Contribuição da Enel Brasil à Consulta Pública nº 162/2024

O Grupo Enel apresenta neste documento sua contribuição à Consulta Pública 162/2024 do Ministério de Minas e Energia - MME, que tem como objetivo obter contribuições à documentação técnica da Comissão Permanente para Análise de Metodologias e Programas Computacionais do Setor Elétrico - CPAMP, que trata dos aprimoramentos metodológicos para o Ciclo 2023/2024.

Na figura 1 do relatório são apresentados os resultados comparativos para o Newave e Decomp nos dois primeiros meses do estudo do caso do PLD de julho de 2021, indicados abaixo.

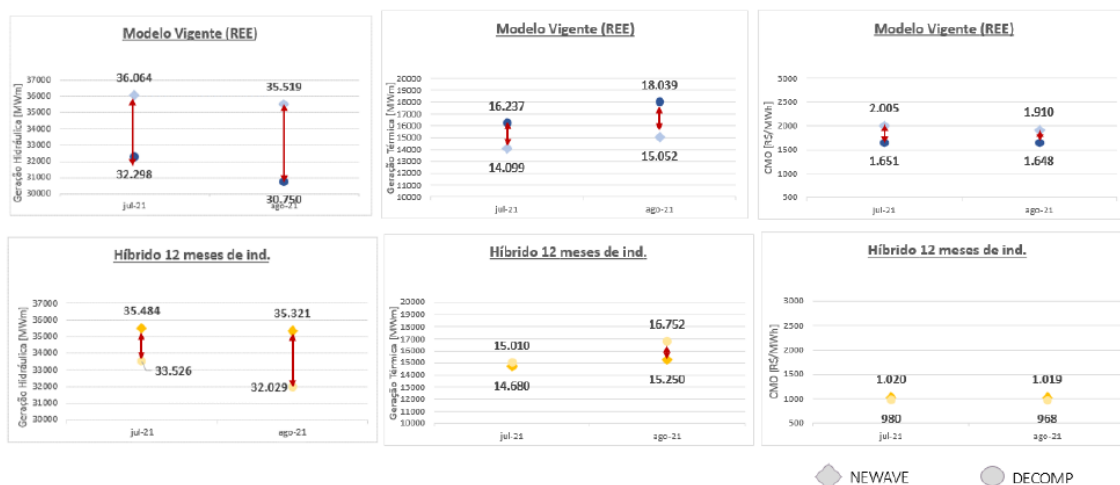
O relatório técnico afirma que esses resultados são evidência de que a adoção do Newave Híbrido aproxima os resultados do Newave e do Decomp. Contudo, cabe destacar, que na comparação entre os resultados dos modelos Newave e Decomp da Figura 1, verifica-se que no caso do Decomp a geração total, hidráulica mais térmica, para os dois meses (julho e agosto de 2021), é em torno de 3%, ou 1,6 GW_{med}, inferior ao resultado do Newave, indicando que houve redução, na mesma proporção, do cenário de demanda utilizado no Decomp. Sendo assim, a comparação entre o Newave e o Decomp fica prejudicada.

Com relação a proximidade entre os valores de CMO do Newave (1.020 R\$/MWh) e do Decomp (980 R\$/MWh) no caso híbrido, ela também se torna questionável por conta da diferença relevante de premissa de carga informada a cada modelo.

Passando-se à comparação, para os dois modelos, entre os resultados dos estudos Modelo Vigente (REE) e Híbrido 12 meses, pode-se observar o seguinte: (i) elevação significativa da geração hidráulica nos casos de Decomp (1,2 GW_{med} para cada um dos meses do horizonte), e conseqüentemente redução de igual magnitude da geração térmica; e (ii) variação significativa dos valores de CMO, com redução superior a 40%, o que acarretaria redução do despacho térmico por ordem de mérito e elevação dos Encargos de Serviço de Sistema, considerando que em todas as semanas desse mês de julho de 2021 havia despacho por Garantia Energética.

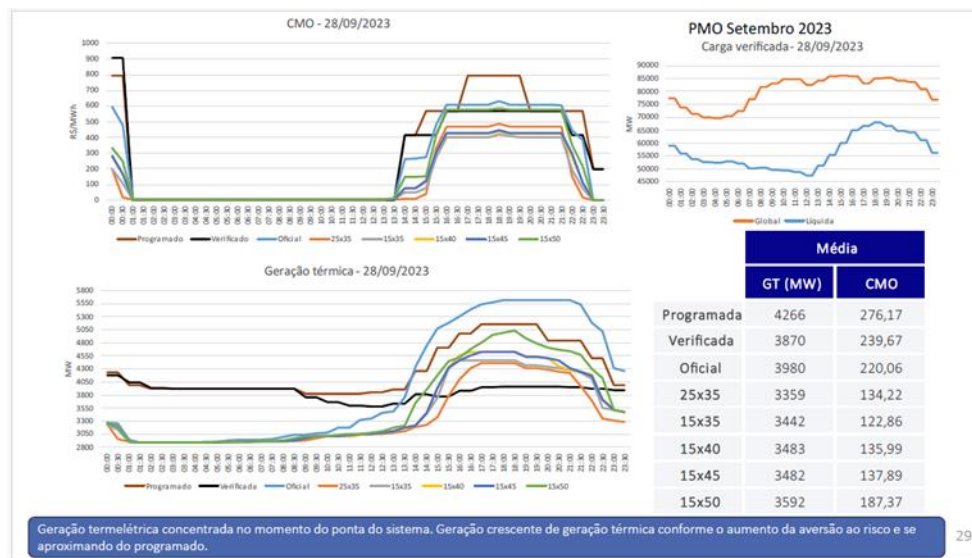
Para um desses casos, dia 28/09/2023, o resultado de geração térmica programada (4.266 MW) e de geração térmica verificada (3.870 MW) foram mais próximos do resultado da versão Oficial (3.980 MW) do que de qualquer dos casos com o Newave Híbrido (caso 15x40 3.482 MW). Resultado equivalente é obtido para o CMO.

Cabe destacar que para o caso em questão o ponto de partida de geração térmica verificado e programado foi bem distinto dos resultados obtidos pelo Dessem, indicando que as premissas de geração térmica do dia anterior são distintas, e a comparação dos resultados fica prejudicada.

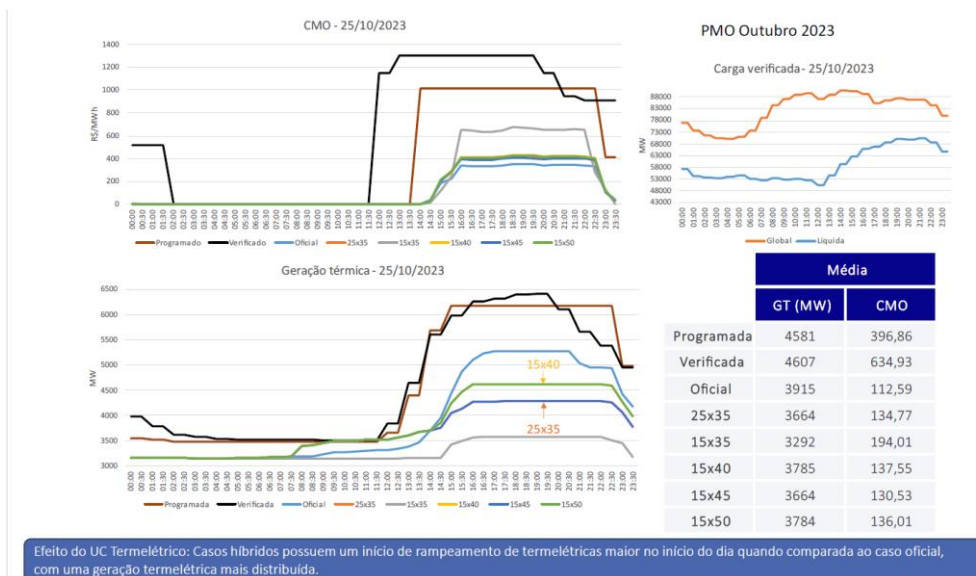
As mesmas observações acima podem ser feitas para o caso do dia 25/10/2023, ou seja, o resultado do caso Oficial é o que mais se aproxima do programado e do verificado, e o ponto de partida da geração térmica é diferente.

Efeito do UC Termelétrico: Casos híbridos possuem um início de rampeamento de termelétricas maior no início do dia quando comparada ao caso oficial, com uma geração termelétrica mais distribuída.
